Mémoire – Quartier Bonaventure

Sami Hakim

OBJET : Mémoire concernant le projet Quartier Bonaventure tel que présenté par la SHM à l'OCPM

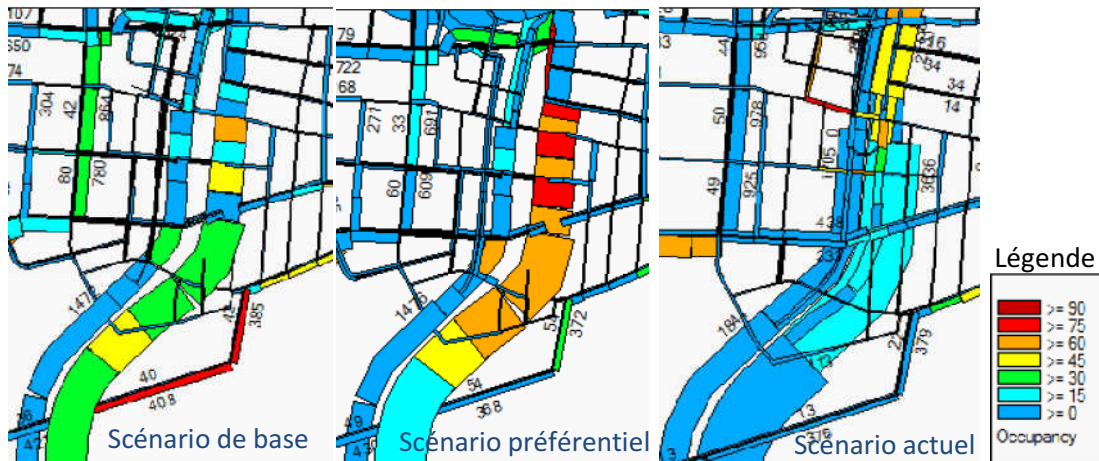
S'il existe bel et bien des modélisations du scénario de base qui pré-datent la seule que nous fournit le MODYM, l'OCPM doit exiger d'en avoir les résultats, car ce que nous montre le MODYM à la page 22 de ses notes techniques n'est pas le scénario de base. En voici la preuve :

Nous pouvons voir que le « scénario de base », à gauche, et le scénario préférentiel, au centre, partagent la même exacte géométrie. Comment est-ce possible quand le scénario de base descend sur Wellington, et le scénario préférentiel descend sur Brennan? Ces deux schémas doivent donc différer. Le scénario de base devrait avoir un feu de circulation de moins (sur Brennan) à l'aller et au retour. Le MODYM n'a pas pris cela en compte, comme son « scénario de base » le démontre. Le MODYM a jugé suffisant de prendre la géométrie du scénario préférentiel, déjà disponible sur son logiciel, et de bloquer l'accès à la rue Brennan et au corridor Dalhousie, qui est visiblement tracé sur leur « scénario de base » pour une raison que l'on « ignore ». Pourquoi le MODYM ne prend pas le temps de bien modéliser le vrai scénario de base, comme il l'a fait pour le scénario actuel (figuré à droite)?

Puisqu'il existe des modélisations antérieures du scénario de base, l'OCPM devrait les exiger car celles dont il dispose présentement sont trompeuses et à refaire.

Répartition des « gens du milieu » invités à
l'exercice de concertation de la SHM

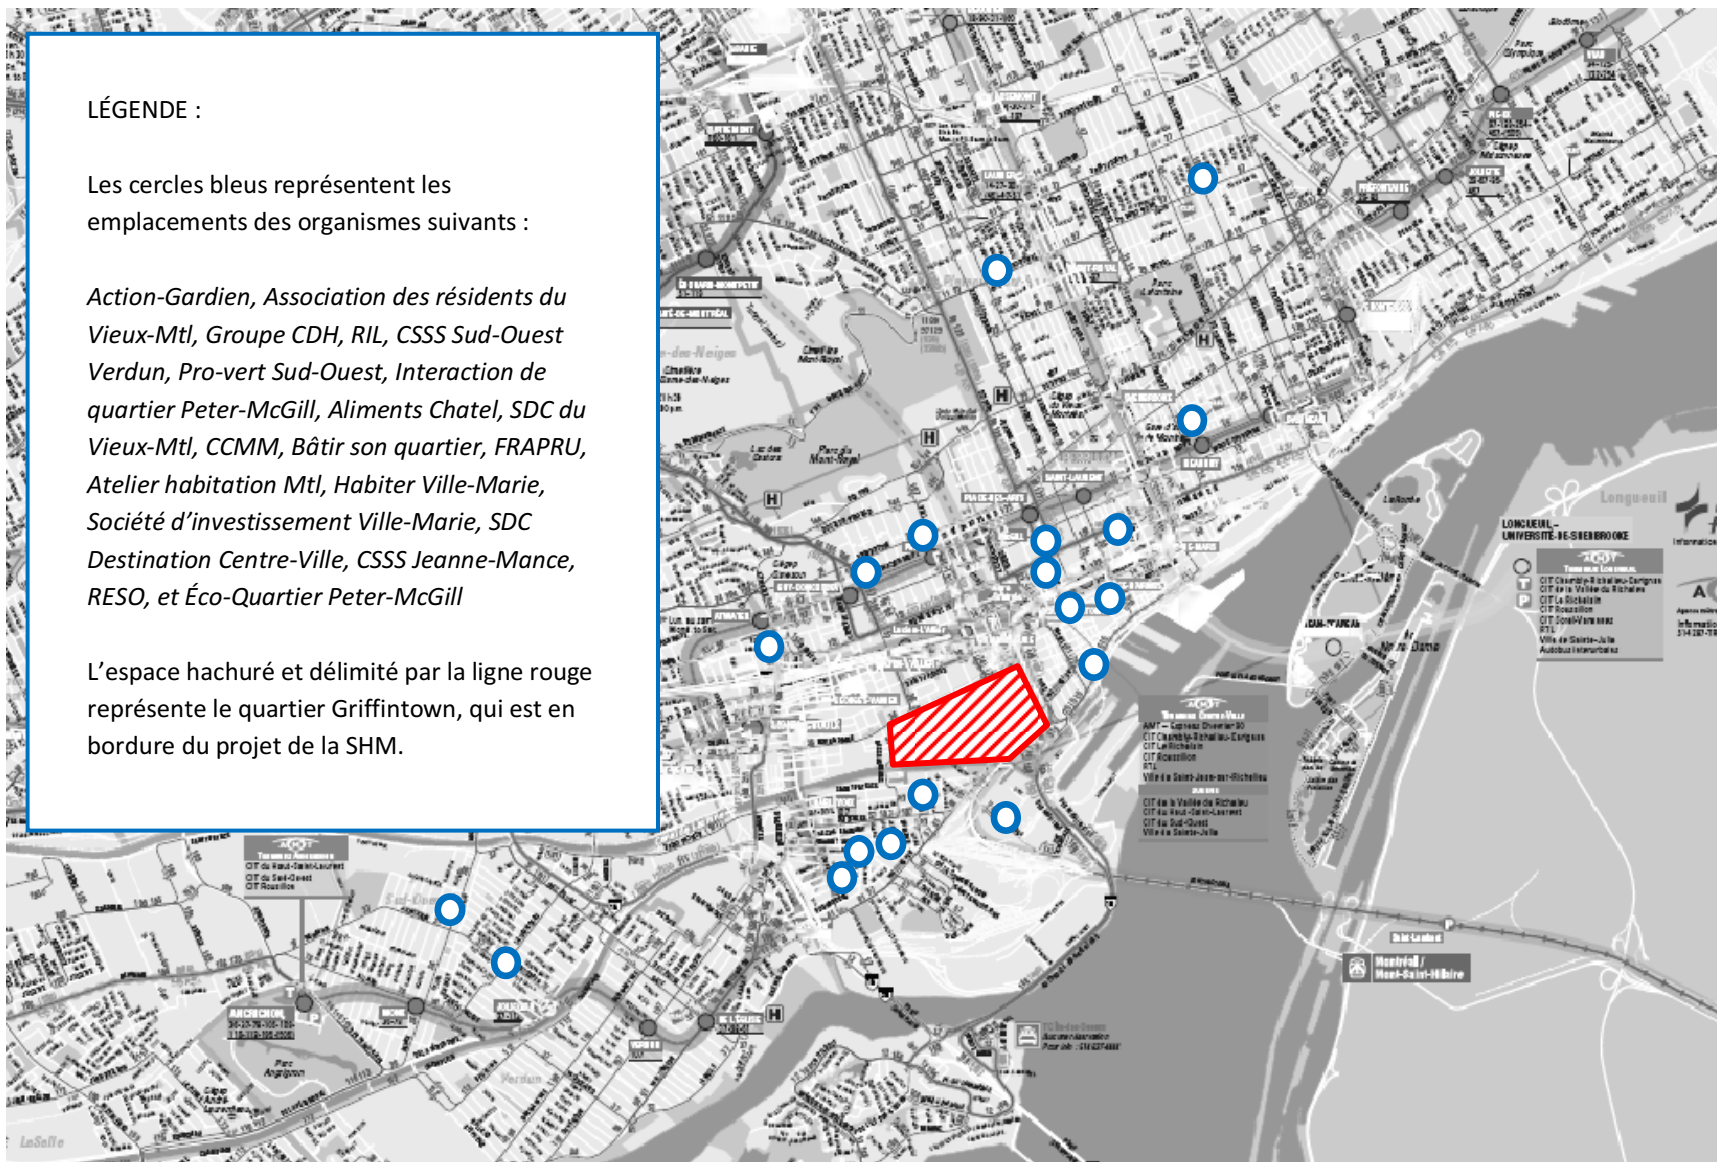
En observant une répartition des différents « gens du milieu » qui ont pris part à cet exercice de concertation sur une carte de Montréal, on pourrait se demander si la SHM ne s'est pas forcée d'ignorer le Griffintown. En effet, la SHM considère que certains groupes situés à Pointe-St-Charles, au Plateau-Montréal, et au Centre-ville sont plus affectés par ce projet que ceux du Griffintown, qui se trouve en bordure de leur zone d'intervention. Une image démontrant les provenances des différents « gens du milieu » invités à la table de concertation SHM est fournie en annexe.

Nous pouvons constater qu'aucun groupe du Griffintown, ou de St-Henri/Petite-Bourgogne, n'a été invité à cette table. Tous les groupes invités se situent soit de l'autre côté des autoroutes Bonaventure ou Ville-Marie, soit de l'autre côté du canal Lachine. Pourquoi les citoyens du Griffintown, qui sont très touchés par les effets néfastes qu'auront le projet de la SHM sur leur quartier, ont-ils été tenus à distance de cet exercice de concertation? Les groupes, riverains, et commerçants invités à la table, connaissent-ils suffisamment ce projet pour bien comprendre les désavantages qu'il emmènerait au Griffintown et au Sud-Ouest? Puisque la plupart des invités ne se sont pas présentés aux consultations de l'OCPM, il suffirait de dire qu'ils ne sont pas plus affectés par ce projet et impliqués que les citoyens du Griffintown, qui eux se sont présentés à toutes les séances.

La modification du profil longitudinal de l'entrée sur Brennan suite à l'audit de sécurité

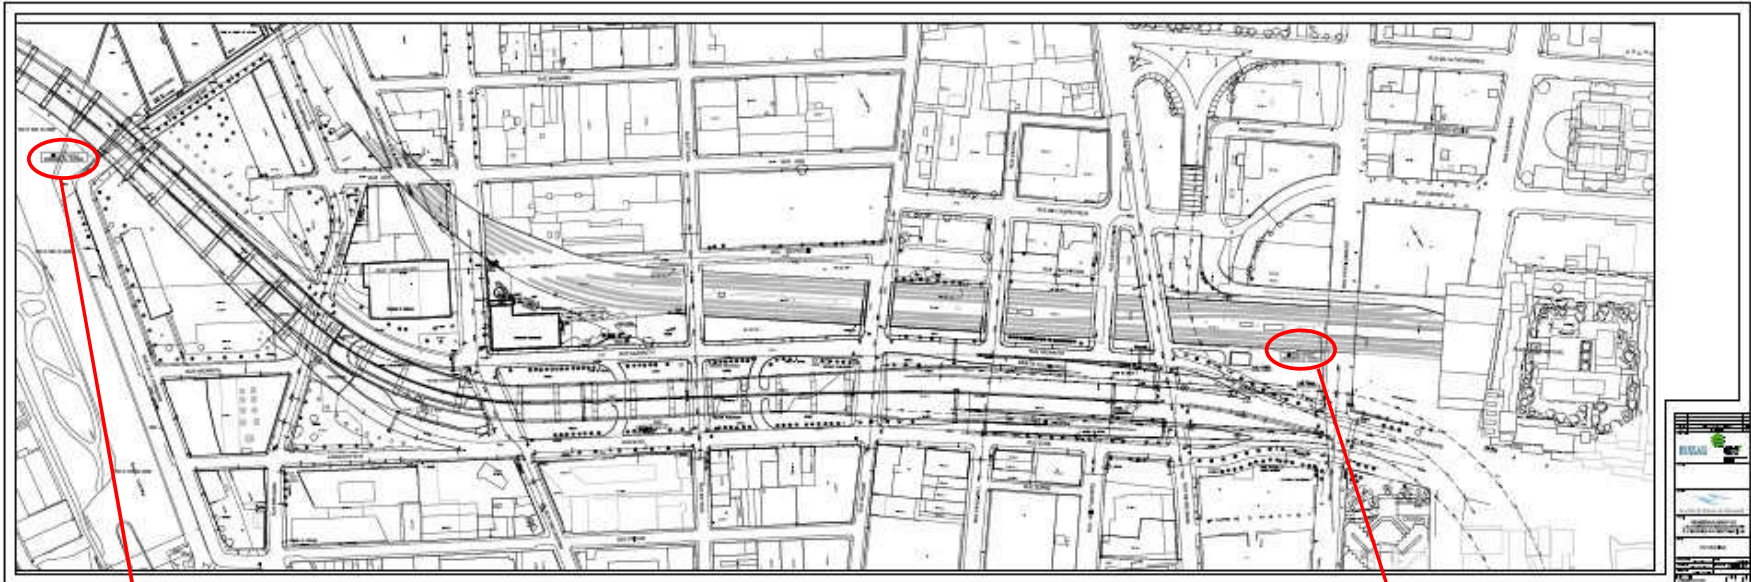
La SHM a réussi à répondre à un des constats soulevés dans l'audit (*Constat B.1: Transition de l'autoroute Bonaventure au boulevard urbain*). La réponse à ce constat⁸ a entraîné un ajustement du profil longitudinal de l'entrée sur Brennan, rallongeant ainsi l'étendue du projet (de 998,88 m à 1 026,6 m). Ce petit ajustement, qui vient en réponse à l'audit, implique de grandes conséquences pour le projet de la SHM, comme son assujettissement au BAPE (ceci sera discuté en plus de détails à la section finale de ce mémoire). Imaginez les conséquences qu'engendraient le reste des constats si la SHM prenait le temps de les valider.

1) Limites tirées du site internet de l'OCPM : 3.5.2.10 Plan du projet – Aménagement géométrique (page 1/6)

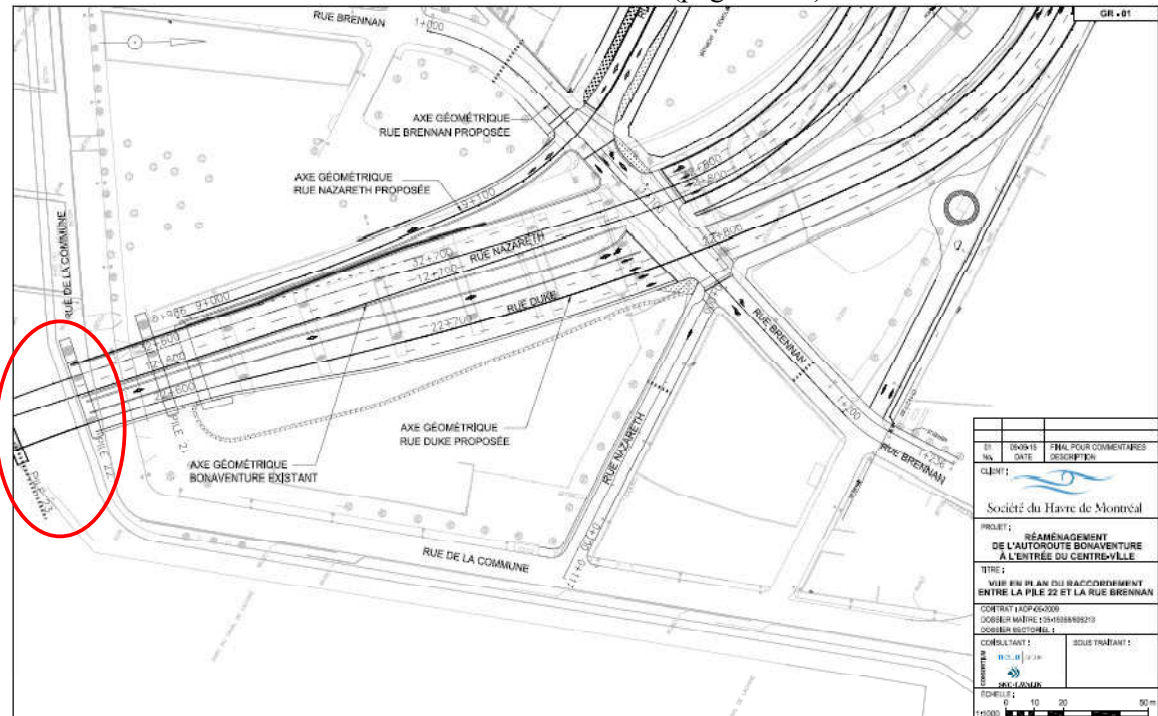
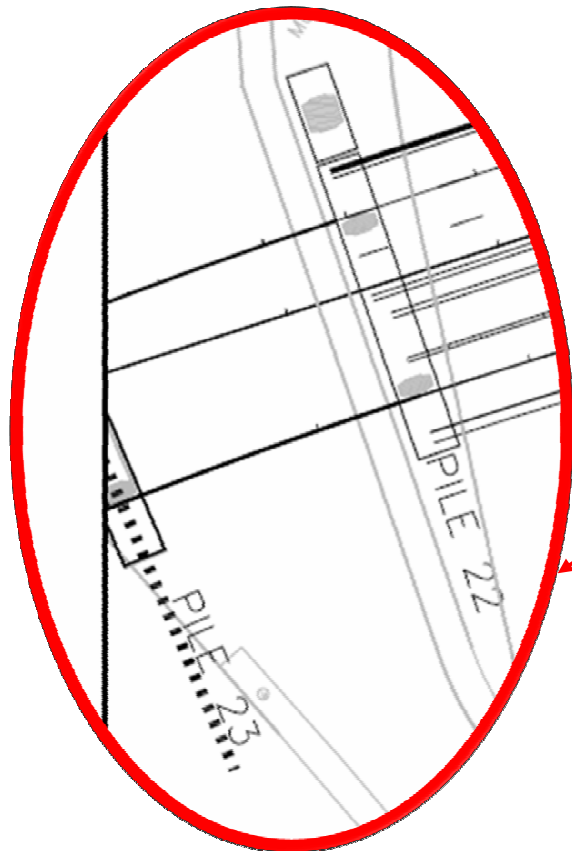
Le dessin ci-haut, daté du 15 août 2008, indique les limites du projet AVANT que les modifications venant de l'audit de sécurité y soient apportées. Dans cette instance, la longueur totale calculée du projet est d'environ 998mètres.
Calcul : $(1000 - 568.82) + 567.7 = 998.88 \text{ m}$

Tiré du site de l'OCPM : 3.5.4 Réponse à l'audit de sécurité
 Profil de la rue Duke (page 16/70)

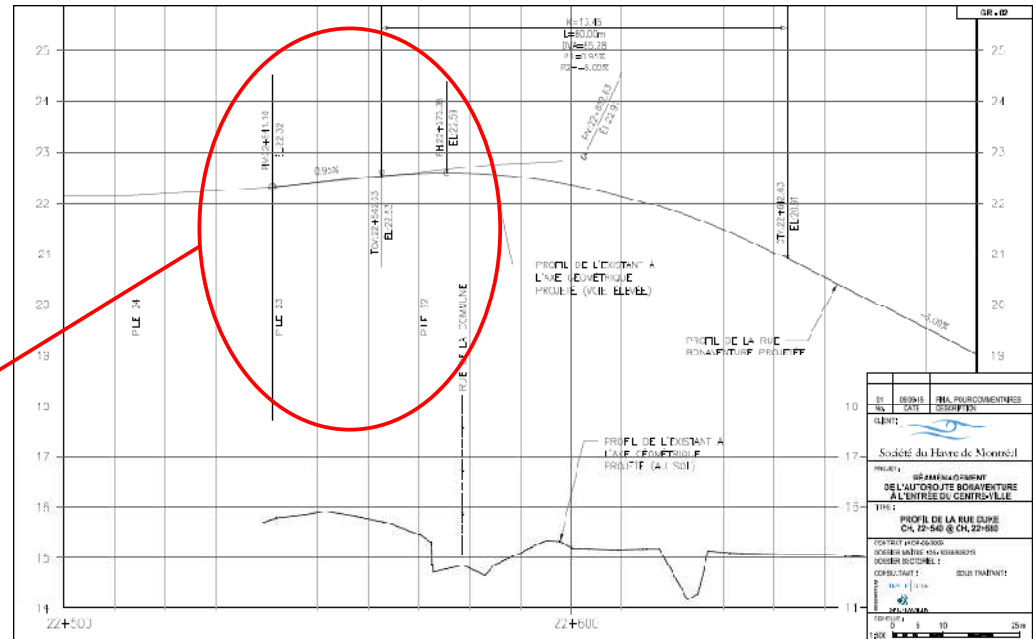
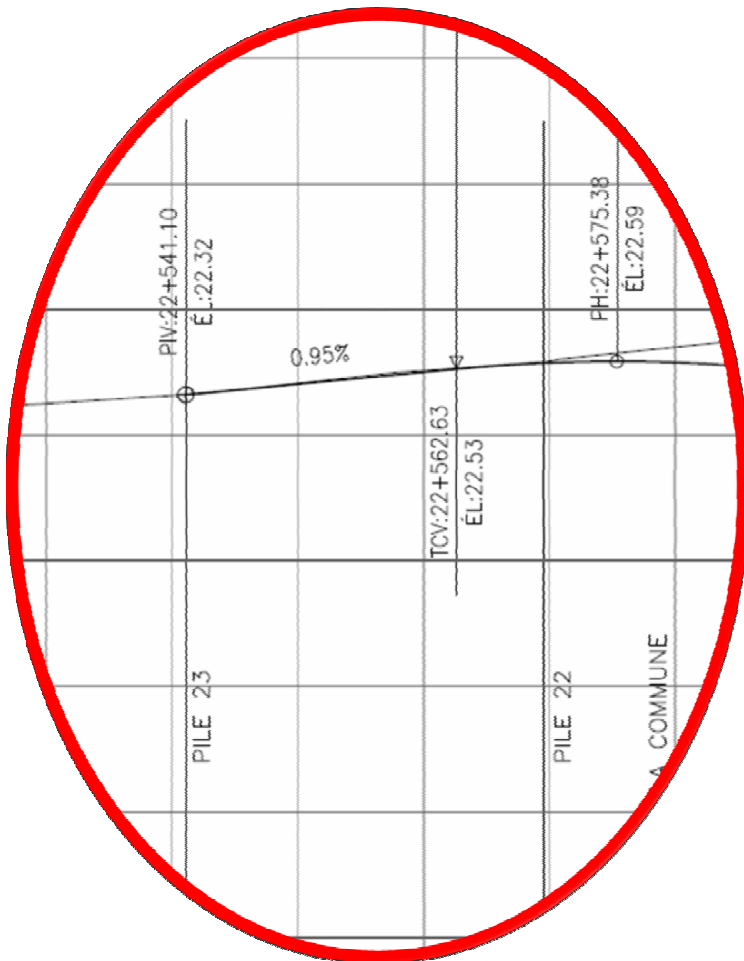
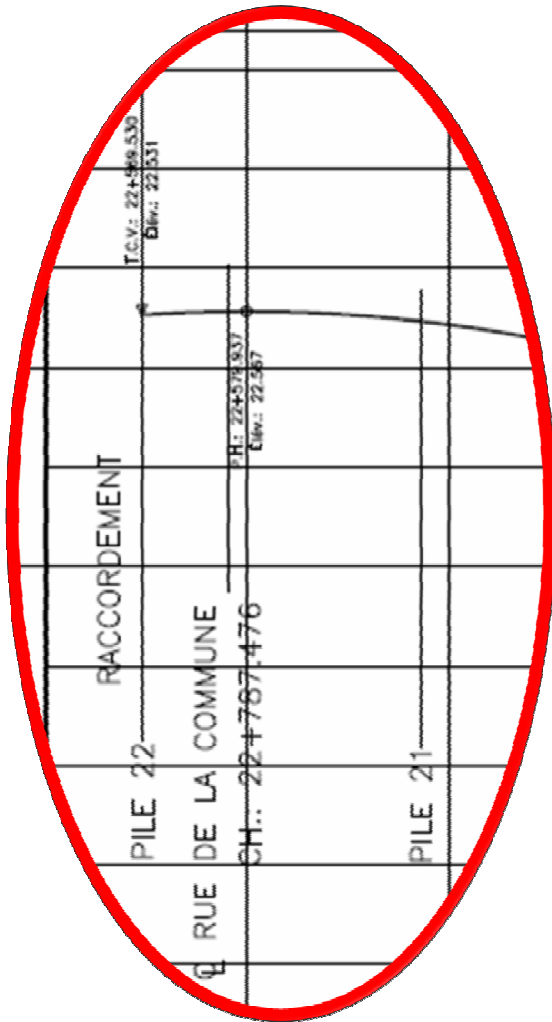
Dans cette image, aussi datée du 15 septembre 2009, nous pouvons voir que la limite des travaux, qui se trouveraient au niveau de la pile no. 23, rallongeraient l'étendue du projet pour une longueur totale de **1 026,6 mètres**.

$$\text{Calcul : } (1000 - 541.1) + 567.7 = 1\,026.6 \text{ m}$$

Tiré du site de l'OCPM : 3.5.2.10 Profil du projet – Aménagement géométrique
 Profil de la rue Duke (page 4/6)

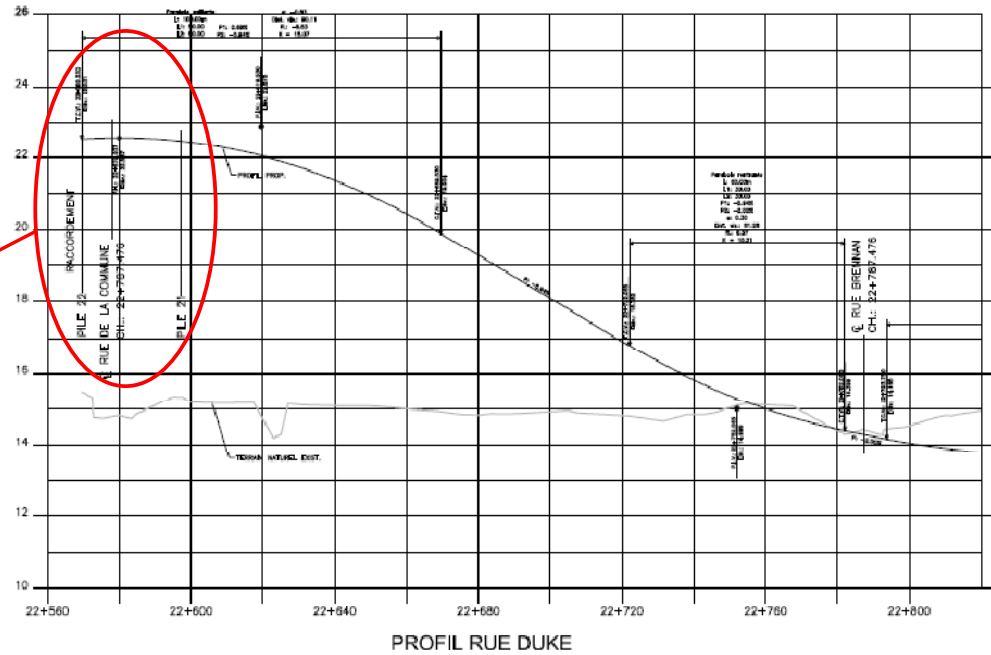
4) Comparaison avec profile AVANT l'audit de sécurité
